伊方発電所1号炉の廃止措置計画変更認可申請書の補正について

平成30年10月10日付け、原子力発第18164号をもって申請しました伊方発電所1号炉の廃止措置計画変更認可申請書を下記のとおり一部補正いたします。

(平成30年10月10日 原子力発第18164号)の補正前後比較表

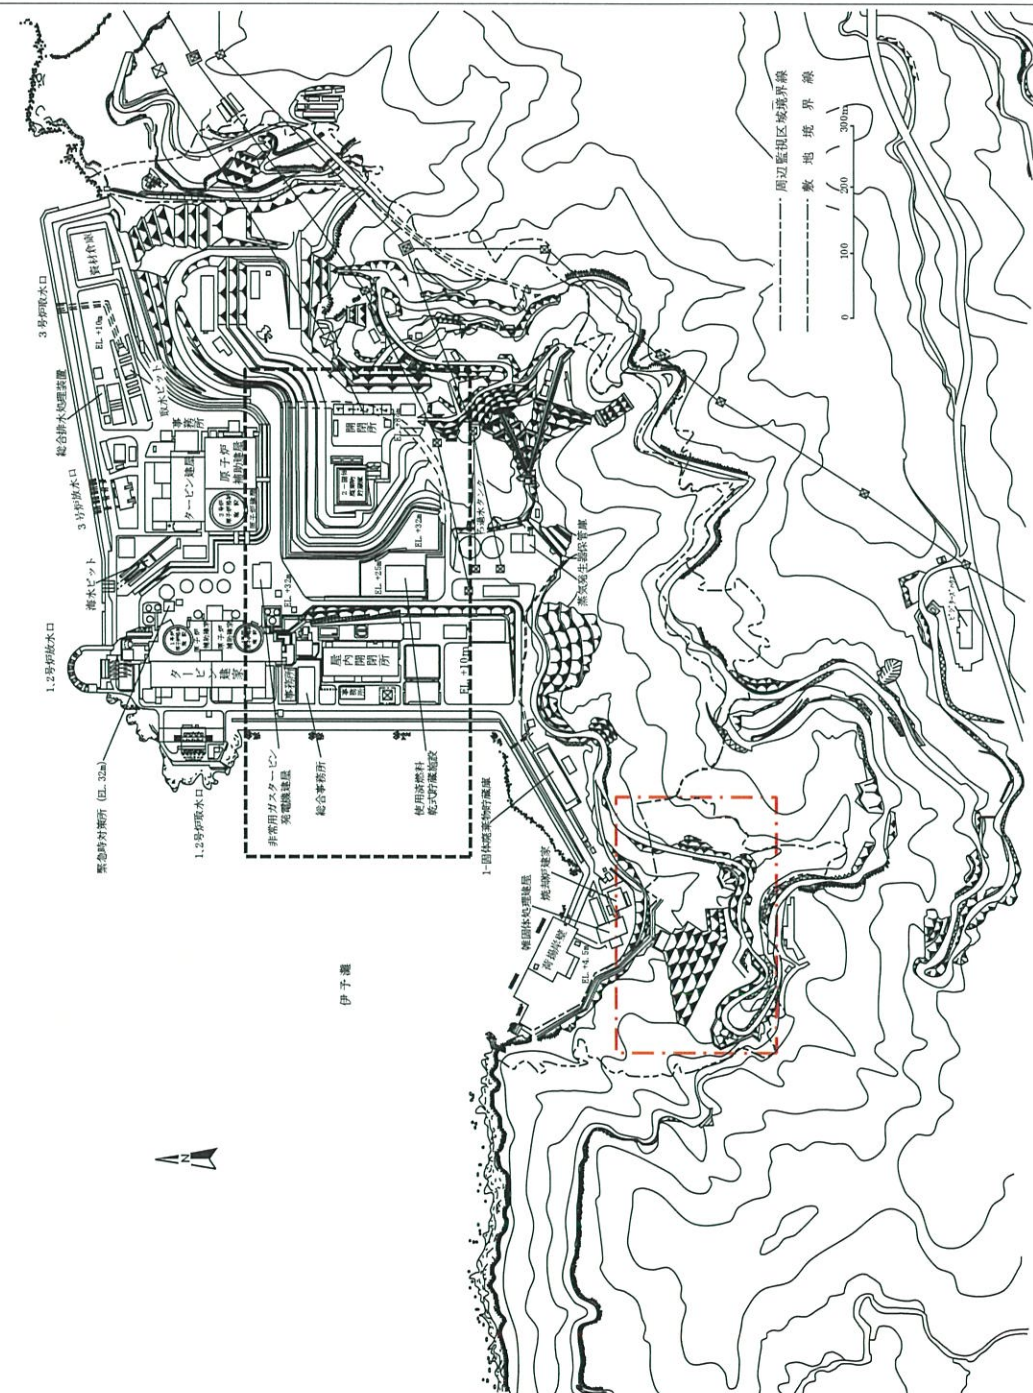
頁	補正箇所	補正前		補正後		理由
		第4.2表 廃止措置対象施設 (2/2)	施設区分	設備等の区分	設備 (建家) 名称 ^{※1}	
12	四 第4.2表 廃止措置対 象施設 (続き)	施設区分	放射性廃棄物の廃棄施設	放射性廃棄物の廃棄施設	放射性廃棄物の廃棄施設	<ul style="list-style-type: none"> 設備が設置されている建家を含むことの明確化 記載の適正化 (番号の繰り下げ)
		設備等の区分	気体廃棄物の廃棄設備 液体廃棄物の廃棄設備 放射性廃棄物の廃棄施設	気体廃棄物の廃棄設備 液体廃棄物の廃棄設備 放射性廃棄物の廃棄施設	気体廃棄物の廃棄設備 液体廃棄物の廃棄設備 放射性廃棄物の廃棄施設	
		施設区分	放射線管理施設	放射線管理施設	放射線管理施設	<ul style="list-style-type: none"> 設備が設置されている建家を含むことの明確化 記載の適正化 (番号の繰り下げ)
		設備等の区分	屋内管理用の主要な設備 屋外管理用の主要な設備	屋内管理用の主要な設備 屋外管理用の主要な設備	屋内管理用の主要な設備 屋外管理用の主要な設備	
		施設区分	原子炉格納施設	原子炉格納施設	原子炉格納施設	<ul style="list-style-type: none"> 設備が設置されている建家を含むことの明確化 記載の適正化 (番号の繰り下げ)
		設備等の区分	構造 その他の主要な事項	構造 その他の主要な事項	構造 その他の主要な事項	
		施設区分	その他発電用原子炉の附属施設	その他発電用原子炉の附属施設	その他発電用原子炉の附属施設	<ul style="list-style-type: none"> 設備が設置されている建家を含むことの明確化 記載の適正化 (番号の繰り下げ)
		設備等の区分	非常用電源設備 その他の主要な事項	非常用電源設備 その他の主要な事項	非常用電源設備 その他の主要な事項

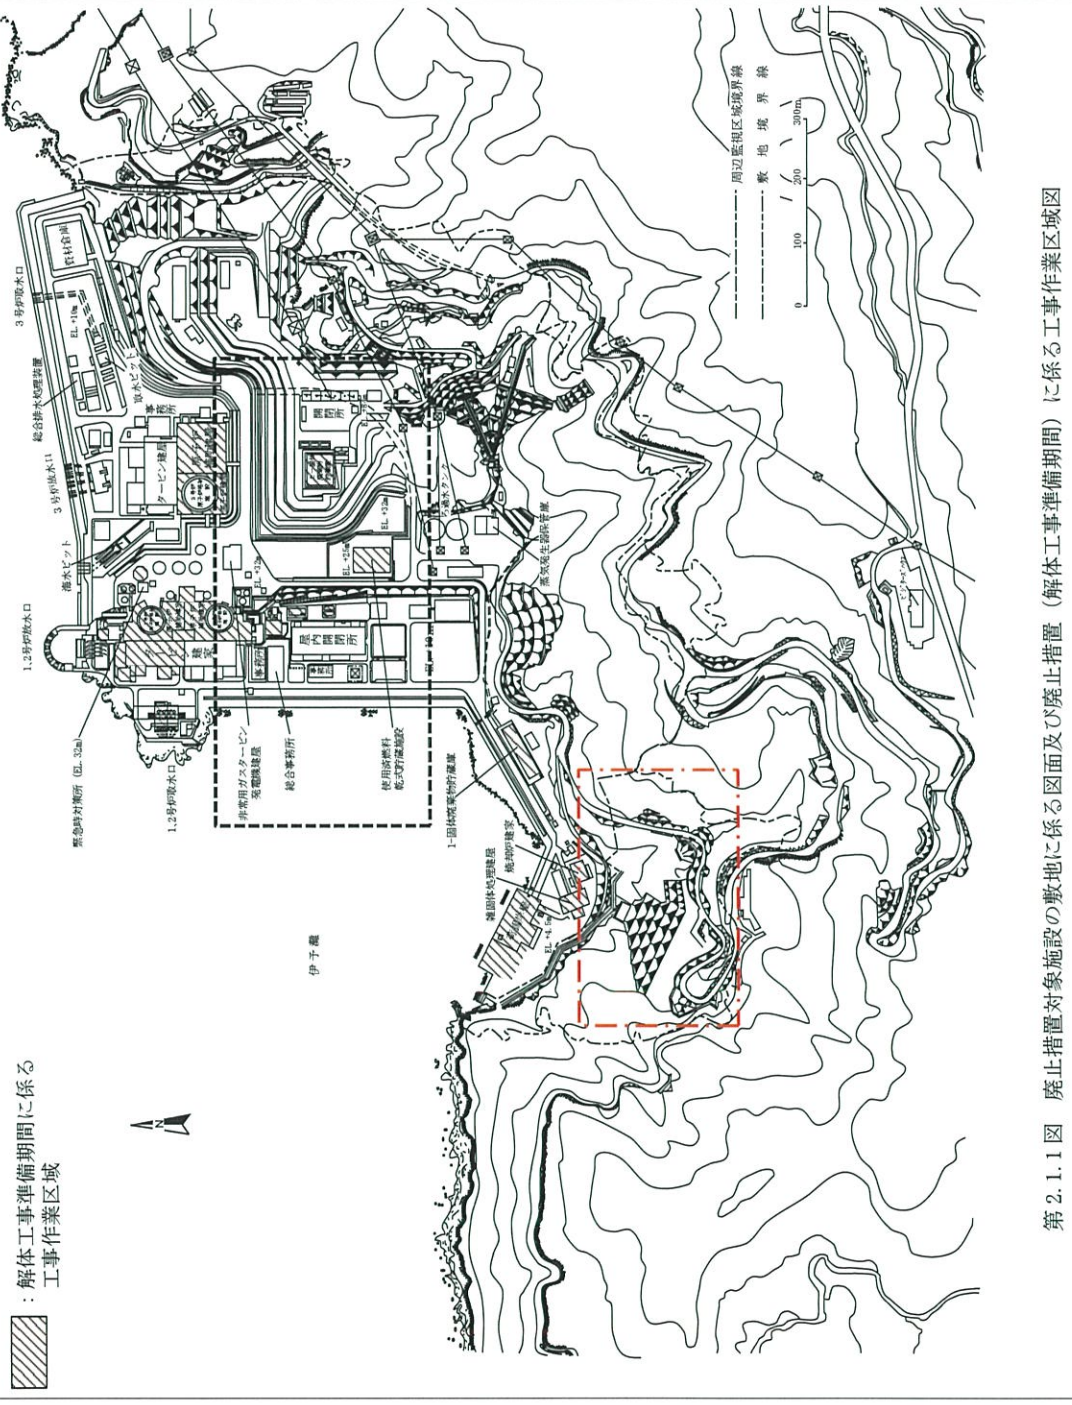
頁	補正箇所	補正前	補正後	理由																								
一	八 第8.4表 廃止措置期 間中の放射 性固体廃棄 物の推定発 生量	<p>第8.4表 廃止措置期間中の放射性固体廃棄物の推定発生量 (単位：t)</p> <table border="1"> <thead> <tr> <th>放射能レベル区分^{※1}</th> <th>推定発生量^{※2}</th> </tr> </thead> <tbody> <tr> <td>放射能レベルの比較的高いもの (L1)</td> <td>約 90</td> </tr> <tr> <td>放射能レベルの比較的低いもの (L2)</td> <td>約 880</td> </tr> <tr> <td>放射能レベルの極めて低いもの (L3)</td> <td>約 <u>2,090</u></td> </tr> <tr> <td>放射性物質として扱う必要のないもの</td> <td>約 <u>39,100</u></td> </tr> <tr> <td>合計^{※3}</td> <td>約 <u>42,100</u></td> </tr> </tbody> </table> <p>※1：放射能レベル区分値は、次のとおり。 <ul style="list-style-type: none"> ・L1の区分値の上限は、「原子炉等規制法施行令」第31条に定める放射能濃度。 ・L1とL2の区分値は、国内で操業されているコンクリートピット埋設施設の埋設許可条件と同等の最大放射能濃度。 ・L2とL3の区分値は、「原子炉等規制法施行令」(昭和32年政令第324号。ただし、平成19年政令第378号の改正前のもの。) ・第31条第1項に定める「原子炉施設を設置した工場又は事業所において生じた廃棄されるコンクリート等で容器に固型化していないもの」に対する濃度上限値の10分の1の放射能濃度。 ・放射性物質として扱う必要のないものの区分値は、「原子炉等規制法」第61条の2第1項に規定する「製錬事業者等における工場等において用いた資材その他の物に含まれる放射性物質の放射能濃度についての確認等に関する規則」第2条に定める放射能濃度。 </p> <p>※2：推定発生量は、次のとおり。 <ul style="list-style-type: none"> ・低レベル放射性廃棄物については、10t単位で切り上げた値である。 ・放射性物質として扱う必要のないもの及び合計については、100t単位で切り上げた値である。 ・端数処理のため合計値が一致しないことがある。 ・推定発生量には付随廃棄物を含まない。 </p> <p>※3：その他、放射性廃棄物でない廃棄物(管理区域外からの発生分を含む。)が約<u>228,000t</u>発生する(1,000t単位で切り上げた値)。</p>	放射能レベル区分 ^{※1}	推定発生量 ^{※2}	放射能レベルの比較的高いもの (L1)	約 90	放射能レベルの比較的低いもの (L2)	約 880	放射能レベルの極めて低いもの (L3)	約 <u>2,090</u>	放射性物質として扱う必要のないもの	約 <u>39,100</u>	合計 ^{※3}	約 <u>42,100</u>	<p>第8.4表 廃止措置期間中の放射性固体廃棄物の推定発生量 (単位：t)</p> <table border="1"> <thead> <tr> <th>放射能レベル区分^{※1}</th> <th>推定発生量^{※2}</th> </tr> </thead> <tbody> <tr> <td>放射能レベルの比較的高いもの (L1)</td> <td>約 90</td> </tr> <tr> <td>放射能レベルの比較的低いもの (L2)</td> <td>約 880</td> </tr> <tr> <td>放射能レベルの極めて低いもの (L3)</td> <td>約 <u>2,070</u></td> </tr> <tr> <td>放射性物質として扱う必要のないもの</td> <td>約 <u>39,000</u></td> </tr> <tr> <td>合計^{※3}</td> <td>約 <u>42,000</u></td> </tr> </tbody> </table> <p>※1：放射能レベル区分値は、次のとおり。 <ul style="list-style-type: none"> ・L1の区分値の上限は、「原子炉等規制法施行令」第31条に定める放射能濃度。 ・L1とL2の区分値は、国内で操業されているコンクリートピット埋設施設の埋設許可条件と同等の最大放射能濃度。 ・L2とL3の区分値は、「原子炉等規制法施行令」(昭和32年政令第324号。ただし、平成19年政令第378号の改正前のもの。) ・第31条第1項に定める「原子炉施設を設置した工場又は事業所において生じた廃棄されるコンクリート等で容器に固型化していないもの」に対する濃度上限値の10分の1の放射能濃度。 ・放射性物質として扱う必要のないものの区分値は、「原子炉等規制法」第61条の2第1項に規定する「製錬事業者等における工場等において用いた資材その他の物に含まれる放射性物質の放射能濃度についての確認等に関する規則」第2条に定める放射能濃度。 </p> <p>※2：推定発生量は、次のとおり。 <ul style="list-style-type: none"> ・低レベル放射性廃棄物については、10t単位で切り上げた値である。 ・放射性物質として扱う必要のないもの及び合計については、100t単位で切り上げた値である。 ・端数処理のため合計値が一致しないことがある。 ・推定発生量には付随廃棄物を含まない。 </p> <p>※3：その他、放射性廃棄物でない廃棄物(管理区域外からの発生分を含む。)が約<u>212,000t</u>発生する(1,000t単位で切り上げた値)。</p>	放射能レベル区分 ^{※1}	推定発生量 ^{※2}	放射能レベルの比較的高いもの (L1)	約 90	放射能レベルの比較的低いもの (L2)	約 880	放射能レベルの極めて低いもの (L3)	約 <u>2,070</u>	放射性物質として扱う必要のないもの	約 <u>39,000</u>	合計 ^{※3}	約 <u>42,000</u>	<p>・記載の適正化 (最新値の反映)</p>

放射能レベル区分 ^{※1}	推定発生量 ^{※2}																											
放射能レベルの比較的高いもの (L1)	約 90																											
放射能レベルの比較的低いもの (L2)	約 880																											
放射能レベルの極めて低いもの (L3)	約 <u>2,090</u>																											
放射性物質として扱う必要のないもの	約 <u>39,100</u>																											
合計 ^{※3}	約 <u>42,100</u>																											
放射能レベル区分 ^{※1}	推定発生量 ^{※2}																											
放射能レベルの比較的高いもの (L1)	約 90																											
放射能レベルの比較的低いもの (L2)	約 880																											
放射能レベルの極めて低いもの (L3)	約 <u>2,070</u>																											
放射性物質として扱う必要のないもの	約 <u>39,000</u>																											
合計 ^{※3}	約 <u>42,000</u>

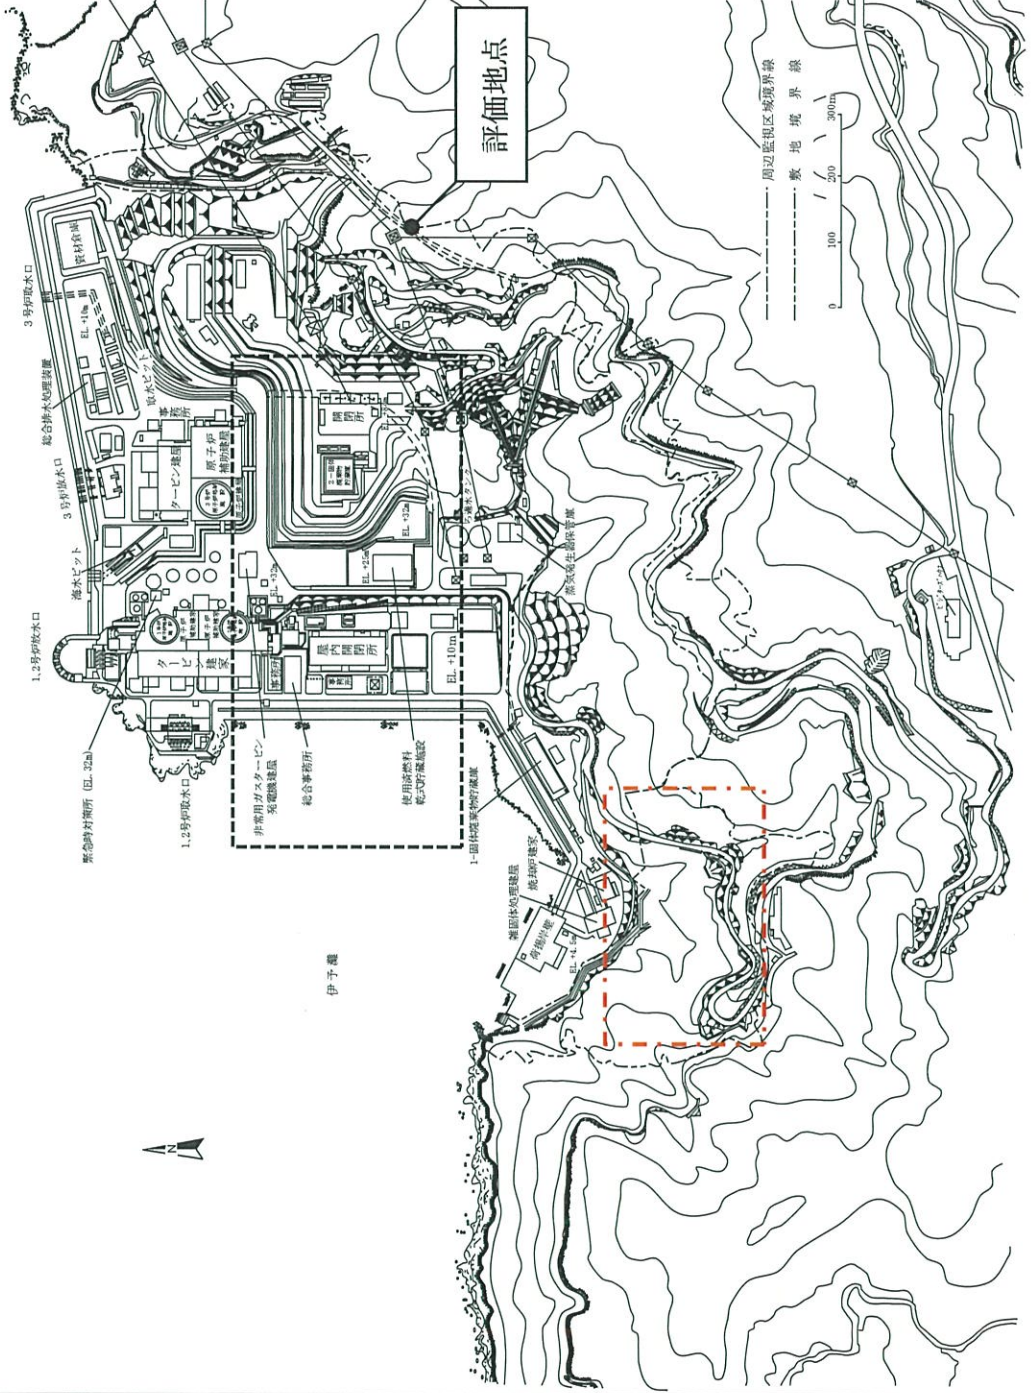
頁	補正箇所	補正前	補正後	理由
一	<p>補付書類五</p> <p>3. 今後の評価</p>	<p>3. 今後の評価 放射線業務従事者及び周辺公衆の被ばくを低減することを目的に、適切な解体撤去工法及びその手順を策定するため並びに解体撤去工事に伴って発生する放射性物質発生量の評価精度の向上を図るため、解体対象施設に残存する放射性物質について、核種組成、放射能濃度及び分布を評価する。</p> <p>解体対象施設に残存する放射性物質は、原子炉運転中の中性子照射により炉心部等の構造材が放射化して生成される放射化汚染及び1次冷却材中の腐食生成物が炉心部で放射化され、機器及び配管の表面に付着して残存する二次的な汚染に区分して評価する。</p> <p>放射化汚染は、放射化されたものに関して、生成核種を同定するとともに、生成核種の放射能濃度分布を、計算による方法及び測定による方法によって評価する。</p> <p>計算による方法としては、発電用原子炉施設の運転履歴（中性子線の照射履歴）や設計情報（建家区面等の位置情報、機器、配管及び材料情報）により、計算コードを用いて評価する。</p> <p>測定による方法としては、解体対象施設から採取した代表試料を分析して、放射化生成核種を同定するとともに、生成核種の放射能濃度を求める。なお、試料の採取に当たっては、金属の部位からは遠隔操作等により、コンクリートの部位からはコアボーリング等により試料を採取する。</p> <p>二次的な汚染は、配管及び機器の外部からγ線の測定を行うとともに、施設を構成する配管及び機器の材料組成を考慮して腐食生成物中の核種組成比を計算又は測定により評価する。</p> <p>計算による方法としては、1次冷却材中の放射能濃度と表面密度から1次冷却材に接液する配管及び機器の核液面の沈着及び剥離の挙動モデルを用いて評価する。</p>	<p>3. 今後の評価 放射線業務従事者及び周辺公衆の被ばくを低減することを目的に、適切な解体撤去工法及びその手順を策定するため並びに解体撤去工事に伴って発生する放射性物質発生量の評価精度の向上を図るため、解体対象施設に残存する放射性物質について、核種組成、放射能濃度及び分布を評価する。</p> <p>解体対象施設に残存する放射性物質は、原子炉運転中の中性子照射により炉心部等の構造材が放射化して生成される放射化汚染及び1次冷却材中の腐食生成物が炉心部で放射化され、機器及び配管の内面に付着して残存する二次的な汚染に区分して評価する。</p> <p>放射化汚染は、放射化されたものに関して、生成核種を同定するとともに、生成核種の放射能濃度分布を、計算による方法及び測定による方法によって評価する。</p> <p>計算による方法としては、発電用原子炉施設の運転履歴（中性子線の照射履歴）や設計情報（建家区面等の位置情報、機器、配管及び材料情報）により、計算コードを用いて評価する。</p> <p>測定による方法としては、解体対象施設から採取した代表試料を分析して、放射化生成核種を同定するとともに、生成核種の放射能濃度を求める。なお、試料の採取に当たっては、金属の部位からは遠隔操作等により、コンクリートの部位からはコアボーリング等により試料を採取する。</p> <p>二次的な汚染は、配管及び機器の外部からγ線の測定を行うとともに、施設を構成する配管及び機器の材料組成を考慮して腐食生成物中の核種組成比を計算又は測定により評価する。</p> <p>計算による方法としては、1次冷却材中の放射能濃度と表面密度から1次冷却材に接液する配管及び機器の核液面の沈着及び剥離の挙動モデルを用いて評価する。</p>	<p>理由</p> <p>・記載の適正化</p>
